Aanvulling op rapportage wk 15 2022

In week 15 van dit jaar hebben wij in opdracht van Thermea 2000 een onderzoek uitgevoerd naar de dakstabiliteit in de Trichtergrubbegroeve.

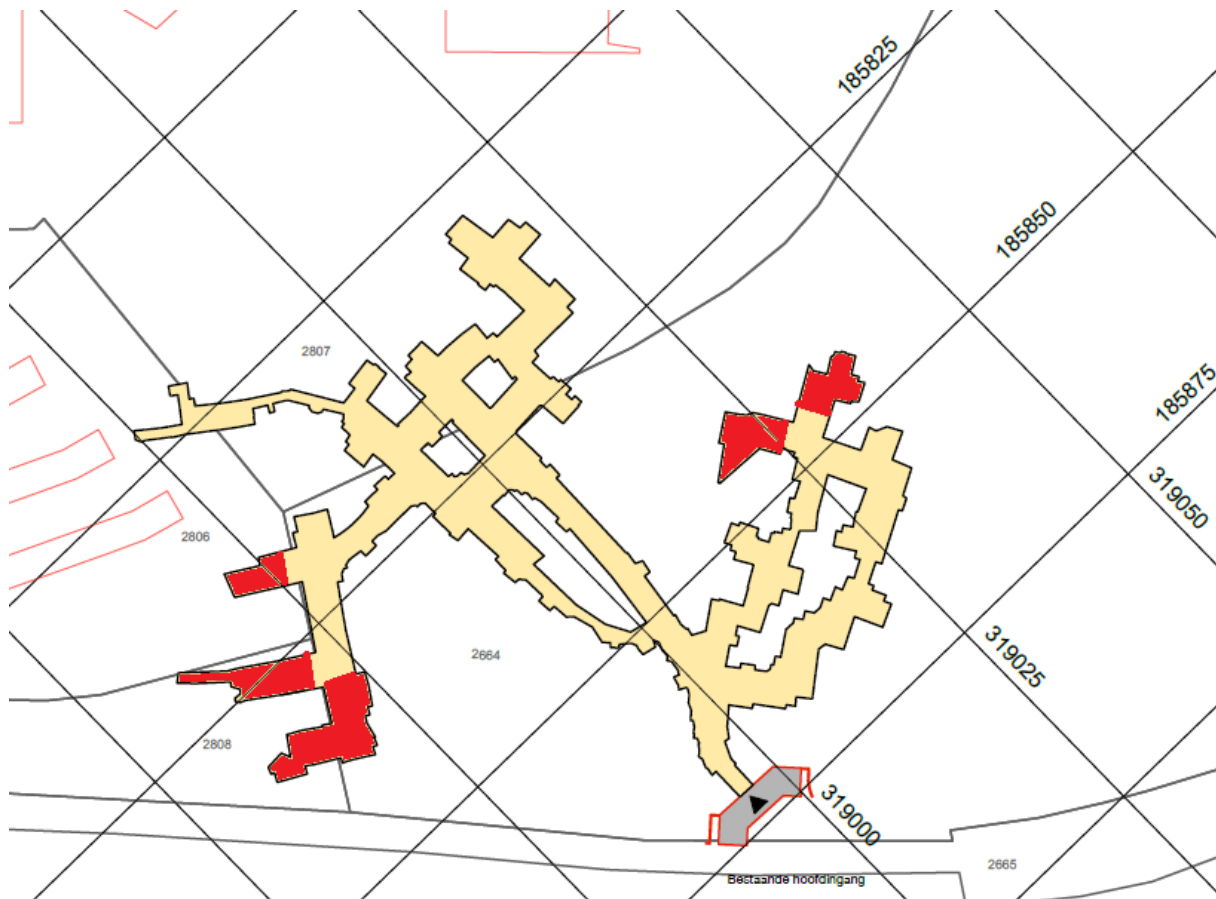
Locatie 3; Er is geen sprake van een gevaarlijke situatie, dus voor nu is de situatie in orde. Met het oog op de grote investeringen die men voornemens is te doen is het te overwegen om dit punt eveneens aan te pakken zodat om te voorkomen dat er na het inrichten en gebruik nemen van de locatie nog werkzaamheden aan deze locatie nodig zouden zijn. vandaar dat er geen tijdslimiet is gesteld.

Locatie 4; zoals hierboven omschreven waren wij in de veronderstelling dat dit onderzoek reeds was uitgevoerd, de resultaten waren voor ons echter onbekend vandaar de vraag; onderzoek uitgevoerd?

Locatie 5; Er is geen sprake van een gevaarlijke situatie, dus voor nu is de situatie in orde. Met het oog op de grote investeringen die men voornemens is te doen is het te overwegen om dit punt eveneens aan te pakken zodat om te voorkomen dat er na het inrichten en gebruik nemen van de locatie nog werkzaamheden aan deze locatie nodig zouden zijn. vandaar dat er geen tijdslimiet is gesteld

De hele groeve behoudens de rode delen is beoordeeld betreffende de dakstabiliteit. Voor de locatie met het gewelf hebben wij het aanvullend onderzoek geadviseerd. De vergunningsaanvraag omvat wel de gehele groeve onder voorwaarde dat: rode gebieden intensief gebruikt kunnen worden nadat deze zijn geïnspecteerd middels afkloppen eventueel aangetroffen losse delen zijn verwijderd of ondersteund.

Gezien de onveranderde situatie aan het gewelf verwachten wij op korte termijn (binnen 12 maanden) geen problemen, Omdat het gewelf (naar alle waarschijnlijkheid maar niet onomstotelijk bewezen) niet aan de huidige normen voldoet is de constructeur wel aan het kijken naar oplossingen om dit deel te beveiligen zodat ook de veiligheid om lange termijn gewaarborgd blijft.

(Er zijn delen van de rode gebieden die men wilt gaan gebruiken maar die nu door de aanwezigheid van ontginningsresten niet toegankelijk zijn om het dak te inspecteren)
